Nábřeží řeky Svatky - Realizace protipovodňových opatření
města Brna – etapy VII a VIII (ORG 2267)

ZL 48

- SO 07.18.f - Hradidlová komora HKB-14 -bourání štoly na stávajícím potrubí

Důvodová zpráva – změnový list č. 48 Hradidlová komora HKB14 – bourání štolý na stávajícím potrubí

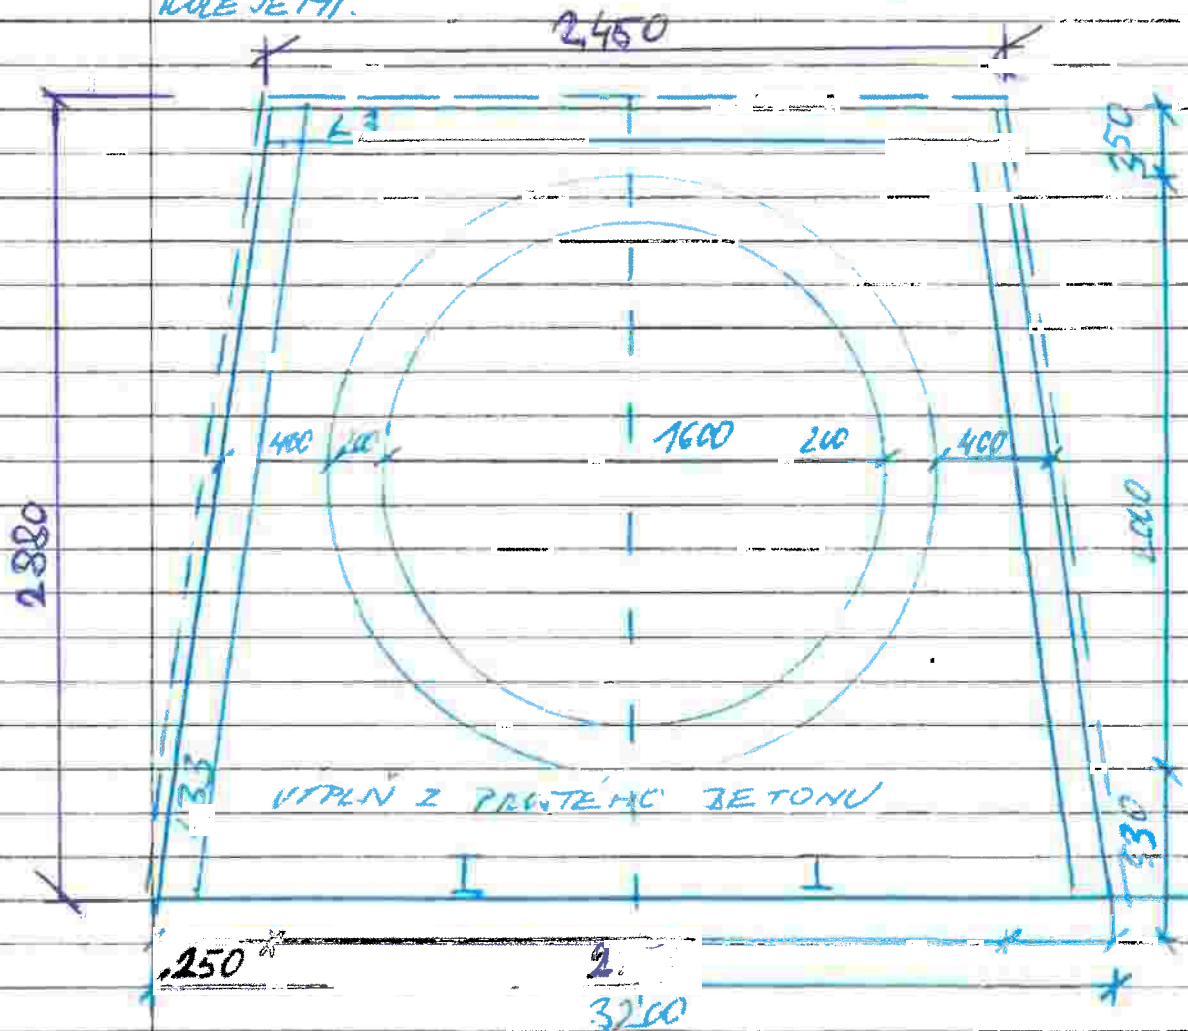
Právník: T. CUKR KLADIVCI 23,2 M³ PRÁVNICE
 ZETOML PRÁVNICE
 KUKAJETI.

PLOCHA VÝRUBU:

8, 136 m²

PLCĤHA + ÝPLNĚ =

$$6.126 \text{ m}^3$$

DÉLEKŐ I. ÁLLAM:

2.47 m^3
